Assumpte: Resposta a l'informe de l'Ajuntament de Creixell en el marc del procediment d'autorització de la planta solar fotovoltaica PSFV CREIXELL II (expedient FUE-2024-04133000), d'acord amb l'article 15.4 del Decret llei 16/2019, de 26 de novembre.

En relació amb l'informe emès per l'Ajuntament de Creixell en el procediment d'autorització administrativa prèvia i de construcció de la planta solar fotovoltaica **PSFV CREIXELL II**, promoguda per **INSPIRA ENERGIA, S.L**. (NIF B66960832), es dona resposta a les consideracions assenyalades en els termes següents:

1. Protecció del paisatge del garrofer

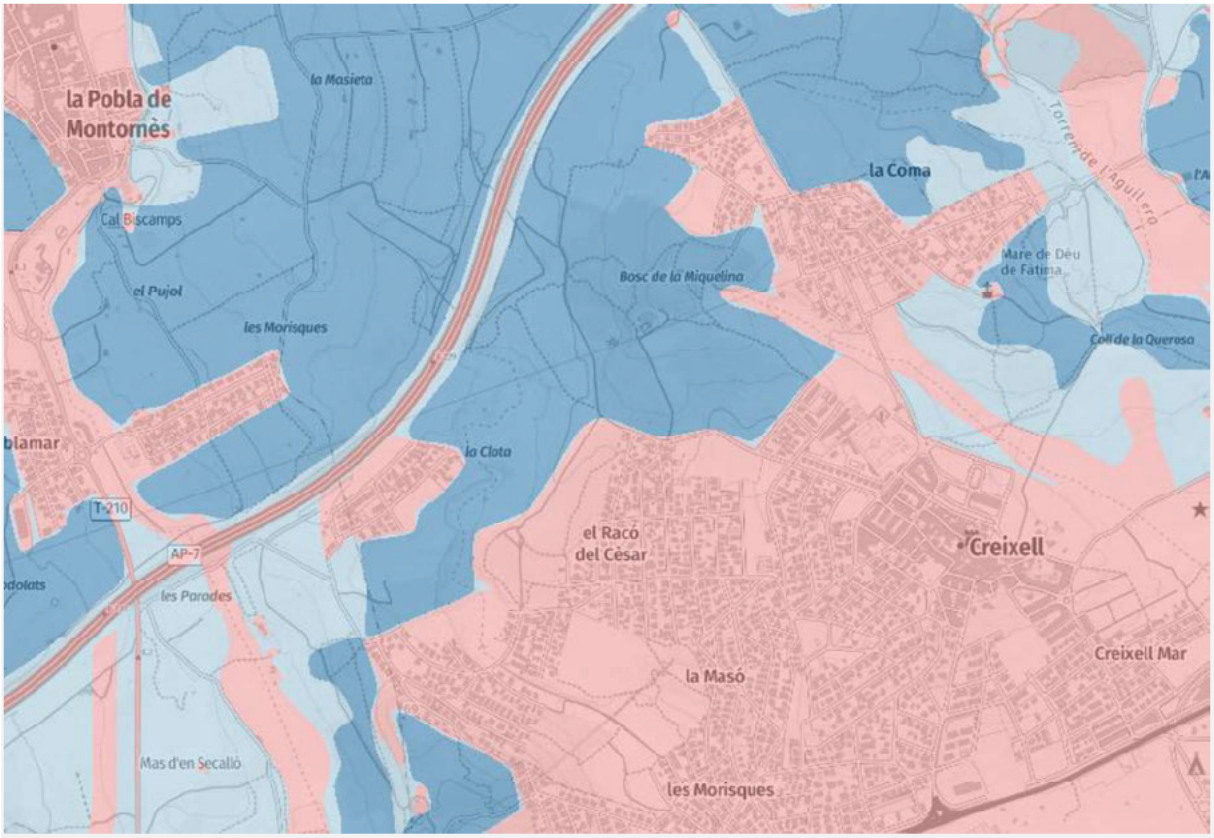
> *"[...] la parcel·la afectada per la PSFV Creixell II inclou una superfície de 8,8 ha de garrofers. Del total de 296 arbres existents a l'àmbit, el Projecte preveu l'eliminació de 193 exemplars [...]. Es considera incompatible aquesta afectació amb els objectius de conservació i potenciació del paisatge del garrofer que estableix el Catàleg de Paisatge del Camp de Tarragona. Cal definir amb exactitud les afectacions previstes i, en cas de resultar necessària l'eliminació d'exemplars, buscar un nou àmbit d'implantació."*

Primerament, cal remarcar que el Catàleg de Paisatge del Camp de Tarragona té un caràcter descriptiu i orientador, i les seves determinacions no generen, per si soles, obligacions directament exigibles a un projecte concret.

Cal destacar que la afectació d'aquests terrenys no respon a una elecció arbitrària, sinó al resultat d'un anàlisi d'alternatives d'emplaçament que ha considerat un conjunt de condicionants tècnics, ambientals i territorials on es conclou que els terrenys afectats esdevenen la millor de les alternatives. Així doncs, la disposició actual és la que optimitza el balanç entre aprofitament del recurs i minimització del conjunt d'impactes sobre el territori (fauna, flora, hidrologia o patrimoni, entre d'altres) i no únicament el paisatge.

Pel que fa a la sol·licitud de l'Ajuntament de buscar un nou àmbit d'implantació per a la PSFV en cas de resultar necessària l'eliminació d'exemplars de garrofer, es reitera el que ja s'ha exposat al punt anterior: la configuració actual dels recintes és el resultat d'un procés de redisseny successiu al llarg de la tramitació per donar compliment a diverses restriccions sectorials i territorials, i el promotor no disposa de superfícies addicionals lliures d'altres condicionants on reubicar aquests àmbits sense comprometre la viabilitat tècnica i econòmica del Projecte a aquestes alçades de la tramitació. Així doncs, la reubicació suggerida no és tècnicament viable ni en termes d'impacte ni d'eficiència i, per tant, no hi ha una opció real de reubicar aquests àmbits en altres zones de les parcel·les afectades.

Pel que fa a l'afectació dels garrofers existents, cal precisar, en primer lloc, que el propi informe de la Comissió Territorial d'Urbanisme del Camp de Tarragona, de 15 de juliol de 2026, es refereix al Projecte indicant que *"es preveu mantenir al màxim la plantació de garrofers existent per tal d'evitar la seva pèrdua"*. Aquesta formulació corrobora que l'estàndard exigible no és l'afectació nul·la dels exemplars, sinó llur manteniment i la minimització de l'afectació en la major mesura possible, criteri que el Projecte ja satisfà, tal com es descriu tot seguit. Dit això, mantenir-los en peu enmig dels recintes, envoltats de panells fotovoltaics, no resulta tècnicament viable des del punt de vista de la rendibilitat energètica del Projecte. Els mòduls fotovoltaics requereixen mantenir unes distàncies mínimes respecte a qualsevol element capaç de projectar-hi ombra, ja que l'ombrejat sobre els panells redueix significativament el seu rendiment de producció. En conseqüència, envoltar els garrofers existents amb panells implicaria haver de deixar franges de servitud d'ombra al seu voltant, amb la conseqüent pèrdua de superfície útil i de potència instal·lada.

Tot i això, com a mesura de compensació i de millora de la integració paisatgística i de la connectivitat ecològica, es plantaran nous peus de garrofers (en un nombre que compensi part dels exemplars afectats) a l'espai comprès entre el tancament perimetral i els límits de la parcel·la cadastral, allà on sigui tècnicament possible i respectant en tot cas les distàncies exigides per la normativa de prevenció d'incendis forestals. Aquesta plantació es reforçarà específicament a la vora nord-est de l'àmbit, amb la incorporació addicional de vegetació arbustiva autòctona, per tal de donar resposta directa a l'observació de l'informe de la Comissió Territorial d'Urbanisme, segons la qual *"s'observa que el projecte no preveu un espai de transició entre l'entorn i la PSFV en tota la seva delimitació, concretament a la vora nord-est"*, indicant que *"aquesta franja haurà de rebre un tractament naturalitzat basat en vegetació autòctona, d'acord amb les característiques del paisatge immediat"*. Aquesta mesura es detallarà, amb la seva ubicació concreta i les espècies previstes, als plànols i a la resta de documentació de la propera versió consolidada.
